改善箇所説明図

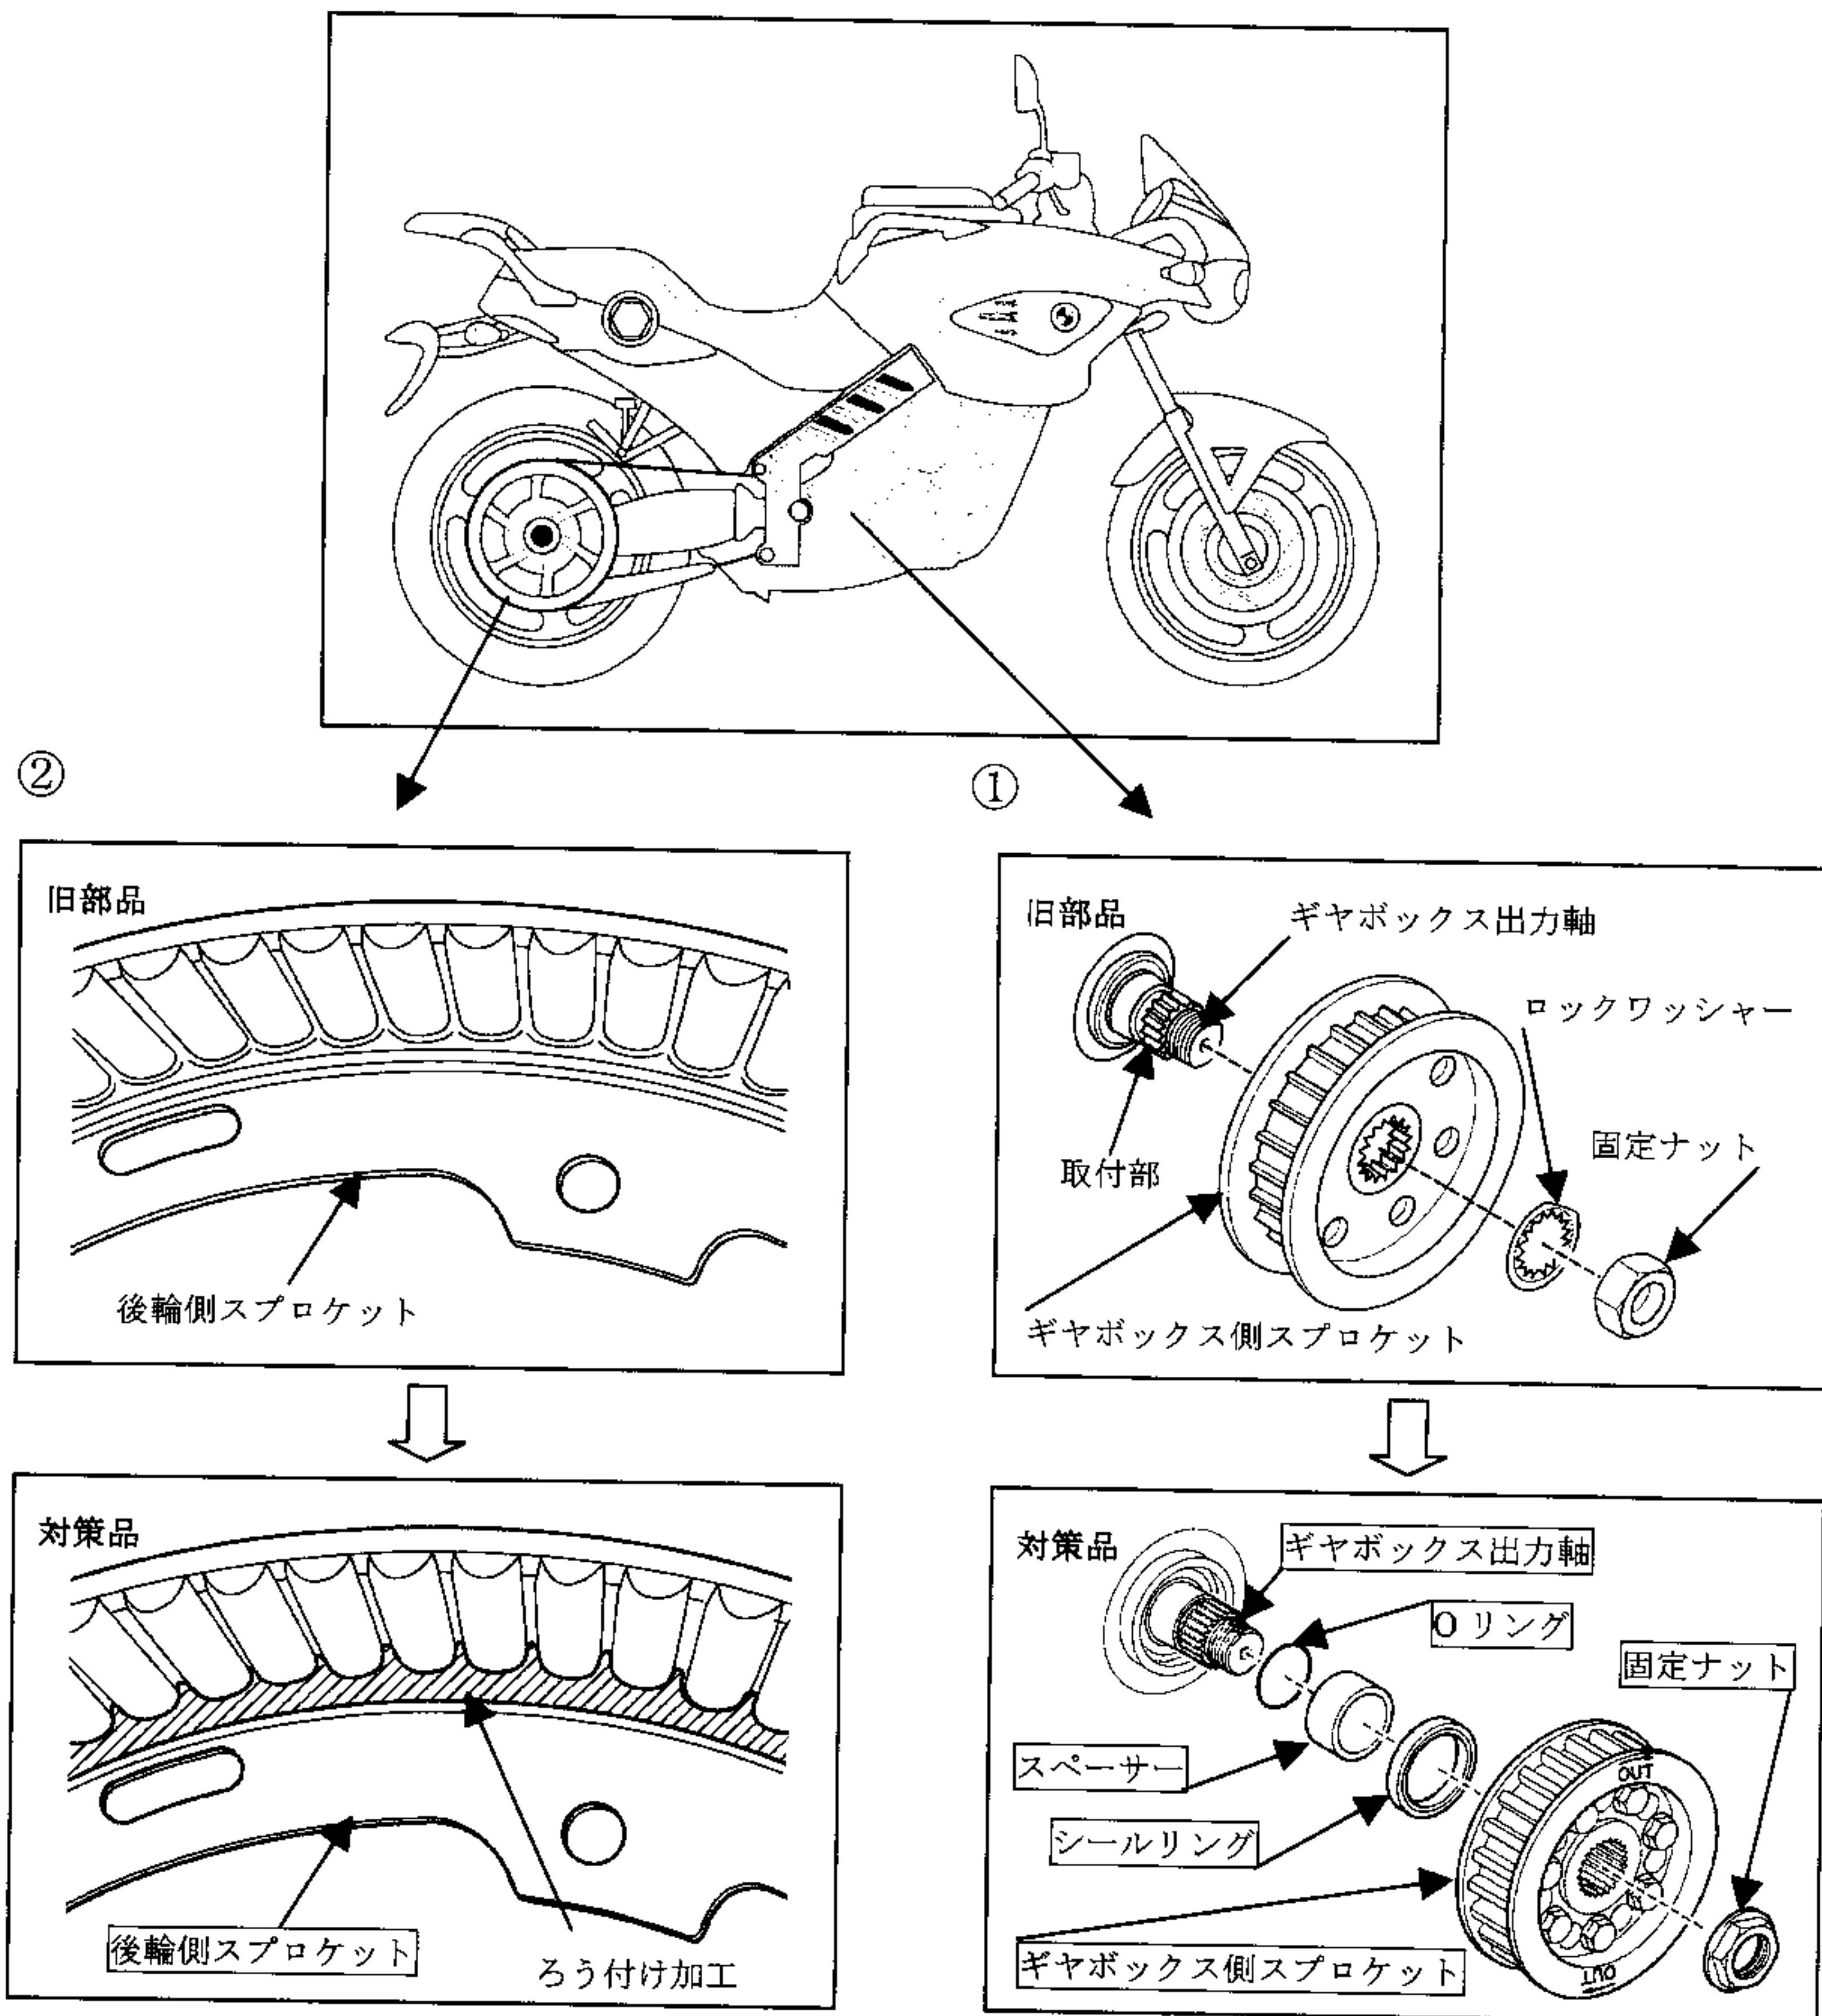
- ① 動力伝達装置において、ギヤボックス側のスプロケットの組み付け部の構造が不適切なため、加減速の繰り返しにより当該スプロケットとギヤボックス出力軸との取付部にがたが生じて異音が発生することがあり、そのままの状態で使用を続けると、当該取り付け部が破損して当該スプロケットが空転し、最悪の場合、走行不能となるおそれがある。
- ② 動力伝達装置において、後輪スプロケットの曲げ加工部分の強度が不足しているため、加減速の繰り返しにより当該スプロケットに亀裂が発生することがあり、そのままの状態で使用を続けると、当該スプロケットが変形して駆動力が十分に伝達できなくなり、最悪の場合、走行不能となるおそれがある。

- ① 全車両、ギヤボックス側のスプロケット、スプロケット固定ナット、ロックワッシャーを対策品と交換する。また、ギヤボックス出力軸の取付部を点検し、基準を外れているもの、さらに指定の車台番号のものは出力軸を新品と交換する。
- ② 全車両、後輪側スプロケットを点検し、ろう付け加工が施されていないものは対策品と交換する。

- ① ロックワッシャーの有無
- ② ろう付け加工の有無
